SPZOZ/SAN/ZP/65/2016

dotyczy: postępowania nr SPZOZ/PN/14/2016 prowadzonego w trybie przetargu nieograniczonego na dostawę sprzętu jednorazowego i wielokrotnego użytku dla SPZOZ w Sanoku

Udzielono odpowiedzi na zapytania Wykonawców:

*** Pytanie nr 88 - dot. zad. nr 35 poz.2**

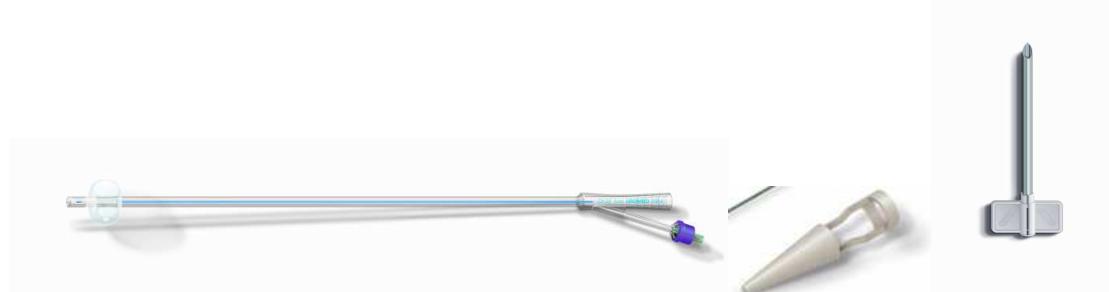
Czy Zamawiający zgodzi się na zaferowanie: zestaw do nadłonowego drenażu pęcherza moczowego (trokar + cewnik) 12-14 Fr o poniższych parametrach zestaw:

- rozszczepialna kaniula ze specjalnym szlifem (dł. 12cm)

-zatyczka

- cewnik Foley'a z silikonu ze zintegrowanym balonem – PROSIL:

Optycznie dopasowane światło kaniuli do średnicy cewnika, krótkie, atraumatyczne zakończenie cewnika widoczne w promieniach RTG, transparentny cewnik z linią kontrastującą w promieniach RTG, miękki balon 5cm, 2 oczka, 41 cm długości?

Odpowiedź: Zamawiający dopuszcza
